**Forum mondial de l'harmonisation
des Règlements concernant les véhicules****188^e session**

Genève, 14-16 novembre 2022

Accord de 1958 :**Examen de projets d'amendements à des Règlements ONU
existants, soumis par le GRSP****Proposition de complément 8 à la série 03 d'amendements
au Règlement ONU n° 129 (Systèmes améliorés
de retenue pour enfants)****Communication du Groupe de travail de la sécurité passive***

Figure 1
Dispositif de mesure

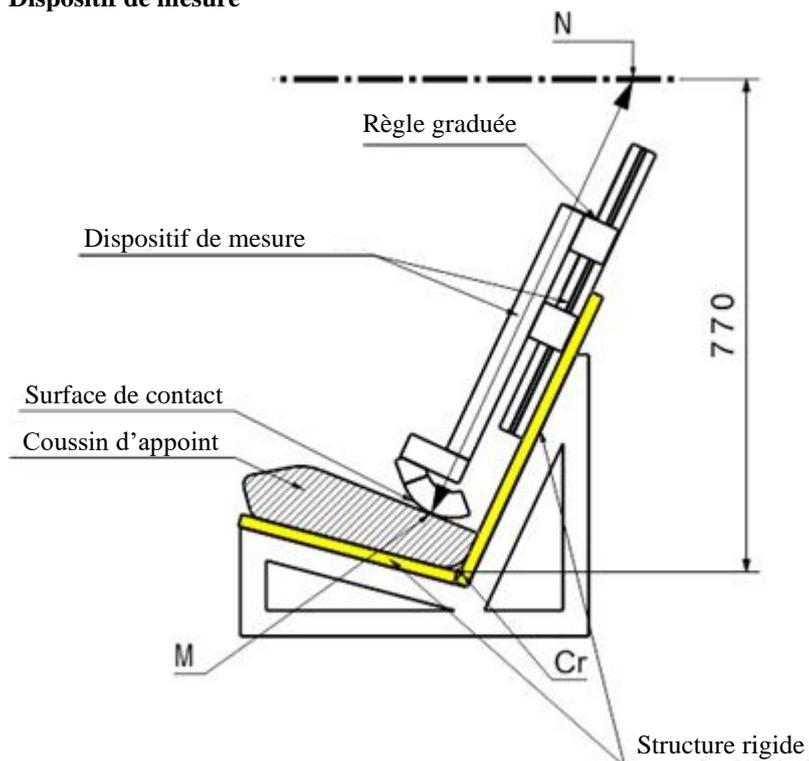
Paragraphe 6.1.3.6, lire :

« 6.1.3.6 S'agissant des coussins d'appoint, l'homologation de type n'est pas accordée pour les tailles inférieures à 125 cm. Les coussins d'appoint ne doivent donc pas être utilisables en deçà de 125 cm.

Le coussin d'appoint ayant été mis en place, on s'assurera que le sommet de la tête de l'enfant se trouve au niveau, ou au-dessus du niveau, d'un plan horizontal situé à 770 mm à la verticale de l'axe Cr sur la banquette d'essai décrite à l'annexe 6.

La procédure à suivre à cette fin est présentée ci-après (fig. 1) :

- Aux fins de la procédure de vérification, on utilise une “banquette d’essai simulée”. Celle-ci doit avoir les mêmes caractéristiques géométriques que la banquette d’essai définie à l’annexe 6 du présent Règlement, assises comprises. Toutefois, la largeur de la banquette simulée peut être réduite sous réserve qu’elle soit comprise entre 500 et 800 mm, tel que décrit à l’annexe 25. La banquette d’essai simulée doit être rigide et ne doit pas se déformer lorsqu’on utilise le dispositif de mesure défini à l’annexe 25.

- Une structure rigide comportant une partie coulissante est fixée à la banquette d’essai simulée.
- Le coussin d’appoint doit être placé sur la banquette d’essai simulée, son axe étant aligné sur l’axe de la banquette d’essai et sa surface arrière étant en contact avec le dossier de la banquette.

- S’il existe des attaches ISOFIX, celles-ci doivent être verrouillées sur les ancrages ISOFIX inférieurs de la banquette d’essai. Une force supplémentaire de 135 ± 15 N doit être appliquée dans un plan parallèle à la surface de la banquette d’essai simulée. Cette force doit s’appliquer le long de l’axe du système amélioré de retenue pour enfants et à une hauteur ne dépassant pas 100 mm au-dessus de la surface de l’assise de la banquette.

- e) Le dispositif de mesure est déplacé vers le bas, parallèlement au dossier de la banquette d'essai simulée, jusqu'à ce qu'il soit arrêté par le coussin d'appoint.

Figure 2

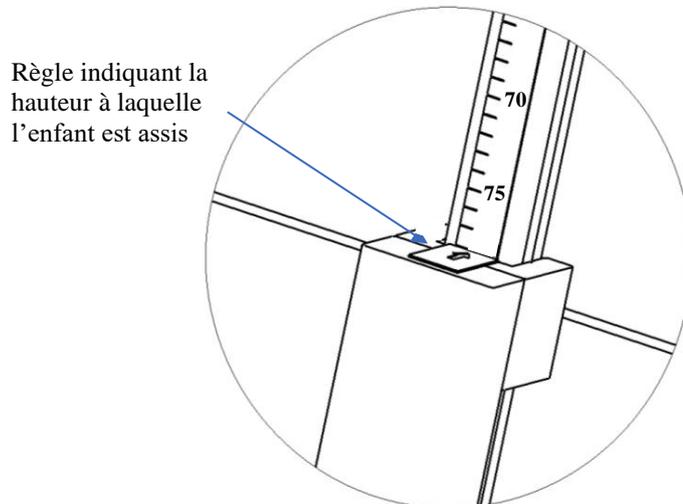
- f) La valeur correspondante de la hauteur en position assise apparaît sur une règle qui est fournie avec le dispositif (fig. 2).
- g) Associée aux données du tableau 3, la hauteur en position assise permet de déterminer la taille minimale de l'enfant à laquelle le coussin d'appoint convient. Par exemple, une hauteur en position assise de 66,2 cm correspond à une taille minimale de 125 cm, tandis qu'une hauteur en position assise de 75,9 cm correspond à une taille de 150 cm.

- Si la valeur obtenue pour la hauteur en position assise est comprise entre deux nombres entiers, il convient d'arrondir systématiquement à l'entier supérieur (exemple : hauteur en position assise mesurée = 70,1 cm ► taille résultante = 136,05 cm ► plus petite taille autorisée = 137 cm).

Conditionnement des tendeurs montés directement sur le système amélioré de retenue pour enfants

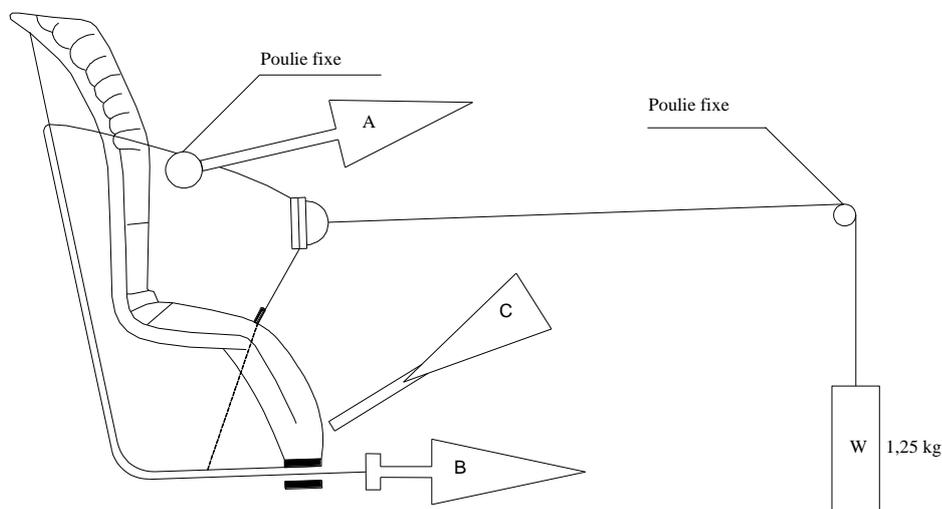
Annexe 15, lire :

1. Conditionnement des tendeurs montés directement sur le système amélioré de retenue pour enfants (fig. 1)
 - 1.1 Mode opératoire
 - 1.1.1 La sangle étant placée dans la position de référence définie au paragraphe 7.2.6.1 du présent Règlement, extraire au moins 50 mm de sangle du harnais intégré en tirant sur l'extrémité libre de la sangle.

- 1.1.2 Fixer l'extrémité tendeur du harnais intégré au dispositif de traction A.
 - 1.1.3 Actionner le tendeur et tirer au moins 150 mm de sangle dans le harnais intégré. Cette longueur représente la moitié d'un cycle et place le dispositif de traction A dans la position d'extraction maximum de la sangle.

- 1.1.4 Raccorder l'extrémité libre de la sangle au dispositif de traction B.
 - 1.2 Le cycle comporte les phases suivantes :
 - 1.2.1 Tirer la sangle avec le dispositif B sur au moins 150 mm alors que le dispositif A n'exerce pas de tension sur le harnais intégré.

- 1.2.2 Actionner les tendeurs C et exercer une traction avec A tandis que B n'exerce pas de traction sur l'extrémité libre de la sangle.
 - 1.2.3 En fin de course, mettre hors fonction le tendeur.

- 1.2.4 Répéter le cycle comme prescrit au paragraphe 6.7.2.7 du présent Règlement ONU.

Conditionnement des tendeurs montés sur une sangle (non montés directement sur le système amélioré de retenue pour enfants)

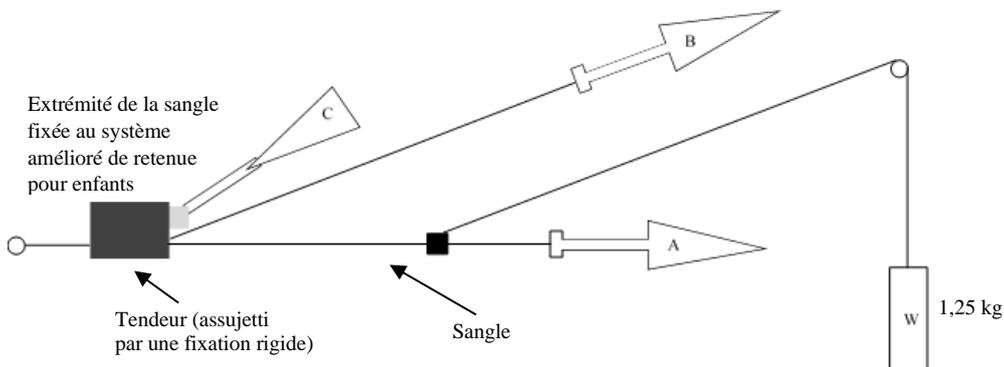
2. Essai de conditionnement des tendeurs montés sur une sangle (non montés directement sur le système amélioré de retenue pour enfants) (fig. 2)
 - 2.1 Méthode

- 2.1.1 Fixer rigidement le tendeur.
 - 2.1.2 La sangle étant placée dans la position de référence définie au paragraphe 7.2.6.2 du présent Règlement, extraire au moins 50 mm de sangle à travers le tendeur en tirant sur l'extrémité libre de la sangle.

- 2.1.3 Fixer l'extrémité tendeur de la sangle au dispositif de traction A.
 - 2.1.4 Actionner le tendeur C et extraire au moins 150 mm de sangle à travers le tendeur. Cette longueur représente la moitié d'un cycle et place le dispositif de traction A dans la position d'extraction maximum de la sangle.

- 2.1.5 Raccorder l'extrémité libre de la sangle au dispositif de traction B.
 - 2.2. Le cycle se compose des phases suivantes :
 - 2.2.1 Tirer la sangle avec le dispositif B sur au moins 150 mm alors que le dispositif A n'exerce pas de tension sur la sangle.
